NEGOCIADO DE *Obras*.

Espediente promovido por D. Tomas
Aranguren a nombre de Don Carlos
Bailli-Brilliere en solicitud de
hacer varias obras en su casa Plaz. al
del Principe D. Alfonso

Casa num.^o 16 de la Plazuela de S.^{ta} Ana.

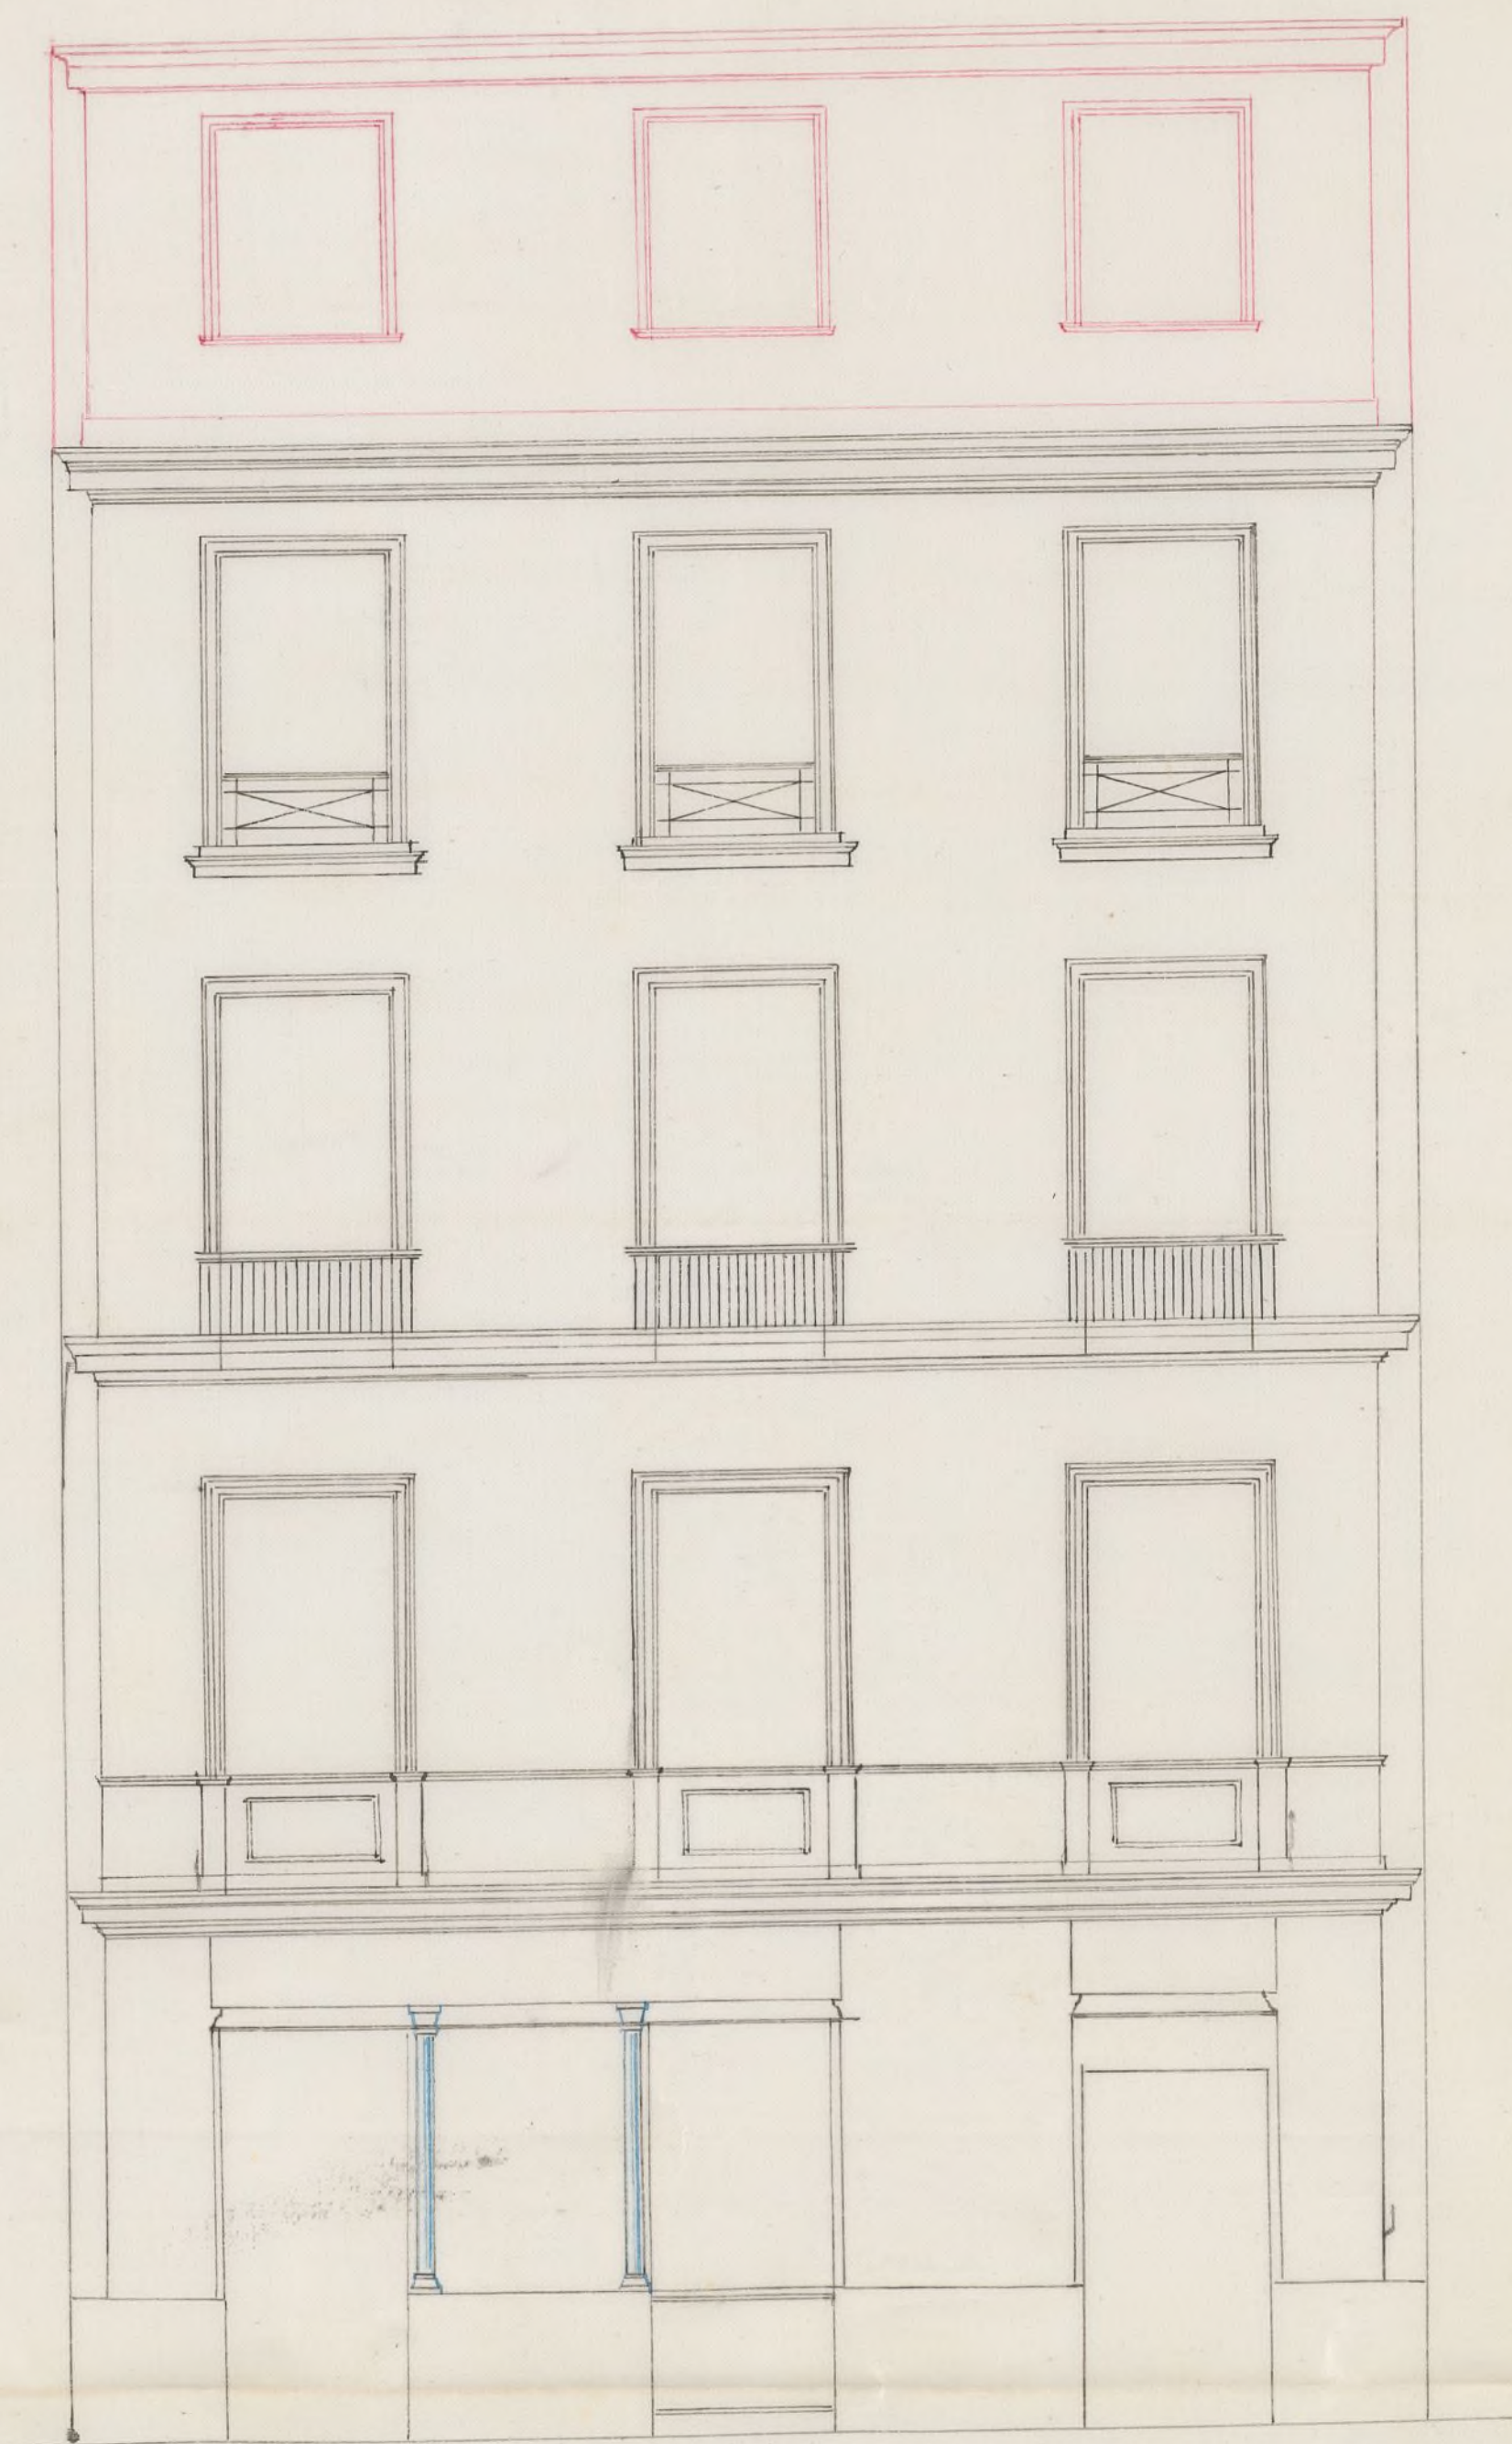
Me he enterado de lo que solicita D. Tomas Aranguren y tambien del diseño que acompaña a la solicitud y en su virtud debo manifestar: que he reconocido la casa Plazuela del Principe D. Alfonso n.º 16 nuevo cuya fachada es de fabrica de ladrillo con local de silleria y el todo de esta pared se halla en buen estado de solidez; y como las obras que se deman ejecutar, son para mejorar el aspecto de la casa y aumentar sus productos sin dárle mas condiciones de duracion de las que tiene hoy dia, entiendo que son de las comprendidas en la Real orden de 3.º de Noviembre de 1854, por lo que no hallo incurririente si V.E. lo tiene a bien, en que se conceda el permiso necesario para demoler el machon que se demuestra en el plano, substituyendole con columnas de hierro segun se dema, asi como para levantar un piso attic o sobabano en la forma que se ve diseñado con tinta de color de rosa en el plano; con tal de que la elevacion total de la casa no exceda de la de primer orden o sea de Setenta y dos pies que pueden tener los edificios en aquel sitio; que el cuerpo attic se construya de fabrica de ladrillo y segun se demuestra en el dibujo, que al substituir al machon ^{las columnas de hierro} se ponga un salmer central de piedra berroqueña, llevando los muros laterales con arcos de fabrica de ladrillo, y por ultimo que se corone el todo con la cornisa correspondiente con canalon para recibir las aguas, de donde marcharan por bajadas en beridas en el grueso de la fachada a verter en la calcan

tarilla, y por conclusion se rebocará decentemente segun esta
mandado.

En los apeos y construccion de andamios, pondra' el mayor
cuidado el Arquitecto director de la obra afin de que se ha-
gan segun arte y con la seguridad conveniente para ebi-
tar la ocurrencia de una desgracia.

La Comision de Obras conforme con el parecer del Arquitecto Municipal, atendido el estado de solidez del edificio, y puesto que las obras que se intentan ejecutar son para mejorar el aspecto de la casa y aumentar su produccion, sin darle mas condiciones de duracion que las que hoy tiene, siendo de las comprendidas en la Real Orden de 30. de Noviem. de 1837; no halla inconveniente en que se acceda a la peticion del interesado, con tal que la elevacion de la casa no quede en su totalidad a las 12. por orden, o sea a 12. pies, y a calidad de seguir las demas reglas que marca el Profesor de Villa en su informe

El cuerpo atico se construira' de fabrica de ladri-
llo y segun se demuestra en el dibujo

Al sustituir el machon las columnas de hierro
se pondra' un Salmer central de piedra berroquena, cer-
cando los huecos laterales con arcos de fabrica de ladrillo

Se coronara' el todo con la cornisa correspond.^{te}
colorando el canalon para recibir las aguas, de donde
marcharan por bajadas embecidas en el grueso a la
fachada a' verter en la alcantarilla

Por ultimo se renovara' aq.^a decentemente, segun
esta' prevenido.

En los apeos y construcción de andamios pondrá el mayor cuidado el Arquitecto Director de la obra a fin de que se hagan según arte y con la seguridad conveniente para evitar la ocurrencia de una desgracia.
Madrid 22. de Marzo de 1861.
